Rapport de l'Inspection des installations classées

Visite d'inspection du 19/10/2022

Centre Spatial Guyanais
BP 809
97388 KOUROU

Références : PRIE/RA/AH/2022/474
Code AIOT : 0006900447

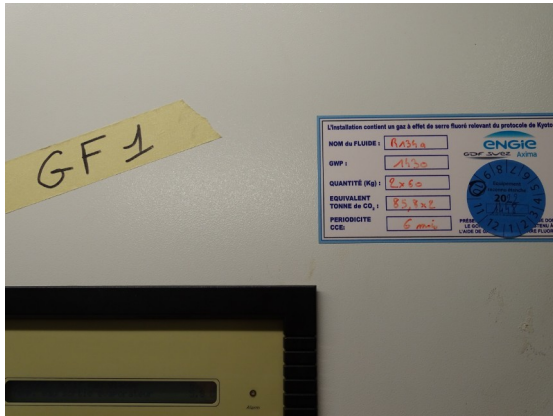
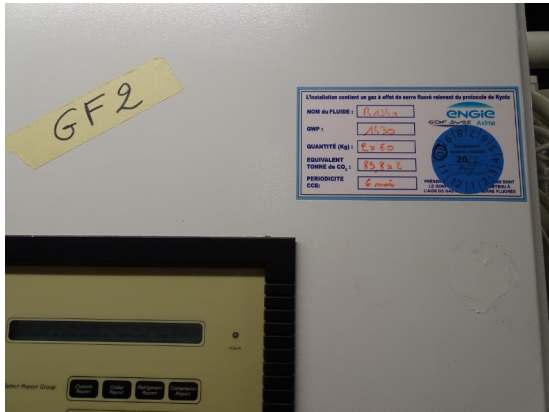
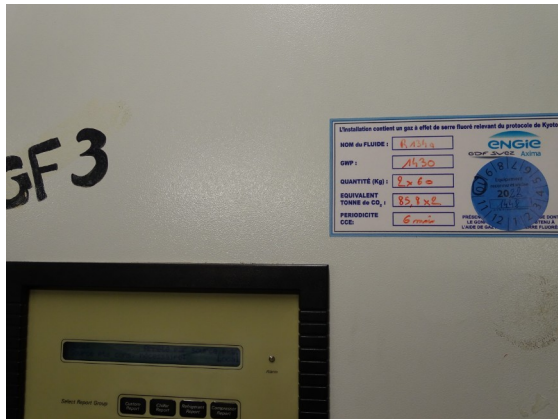
Référence réglementaire : Autre du 16/04/2014, article 3.2 et 3 .3
Thème(s) : Actions nationales 2022, Prévention des fuites
<p>Prescription contrôlée :</p> <p>Règlement 517/2014</p> <p>Article 3</p> <p>2. Les exploitants d'équipements contenant des gaz à effet de serre fluorés prennent des précautions pour éviter le rejet accidentel (ci-après dénommé « fuite ») de ces gaz. Ils prennent toutes les mesures techniquement et économiquement possibles afin de réduire au minimum les fuites de gaz à effet de serre fluorés.</p> <p>3. Lorsqu'une fuite de gaz à effet de serre fluoré est détectée, les exploitants veillent à ce que l'équipement soit réparé dans les meilleurs délais.</p> <p>Article 7 – Arrêté du 29/02/016 relatif à certains fluides frigorigènes et aux gaz à effet de serre fluorés</p> <p>Lorsque des fuites sont constatées lors du contrôle d'étanchéité de l'équipement (y compris contrôle de maintenance) et que l'opérateur ne peut y remédier sur-le-champ, il appose sur l'équipement la marque signalant un défaut d'étanchéité.</p> <p>La marque signalant le défaut d'étanchéité est constituée d'une vignette ayant la forme d'un disque rouge de diamètre supérieur ou égal à quatre centimètres et conforme au modèle figurant à l'annexe du présent arrêté. Cette marque est apposée sur la marque de contrôle d'étanchéité.</p> <p>Dans un délai maximal de 4 jours ouvrés après le contrôle d'étanchéité, des mesures sont mises en œuvre pour faire cesser la fuite ou à défaut l'équipement est mis à l'arrêt puis il est vidangé dans le même délai par un opérateur titulaire de l'attestation de capacité. Si l'équipement est constitué de plusieurs circuits, les circuits ou parties de circuits sur lesquels aucune fuite n'a été constatée peuvent rester en service et seuls les circuits ou parties de circuits sur lesquels la fuite a été constatée sont mis à l'arrêt et vidangés.</p> <p>La remise en service ne peut avoir lieu qu'après réparation de l'équipement.</p> <p>Les dispositions des deux alinéas précédents ne sont pas applicables si la mise à l'arrêt de l'équipement est de nature à porter atteinte à la sécurité ou à la sûreté d'installations classées pour la protection de l'environnement ou d'installations nucléaires de base. Dans ce cas l'équipement ne fait plus l'objet d'opération de recharge en fluide frigorigène jusqu'à réparation.</p> <p>Constats : Lors des contrôles d'étanchéité réalisés en octobre 2022, une fuite a été détectée sur le bouchon de la vanne de service HP du groupe froid n°1, cette fuite a été réparée le jour même et la réparation a été tracée sur la fiche d'intervention.</p> <p>Type de suites proposées : Sans suite</p>
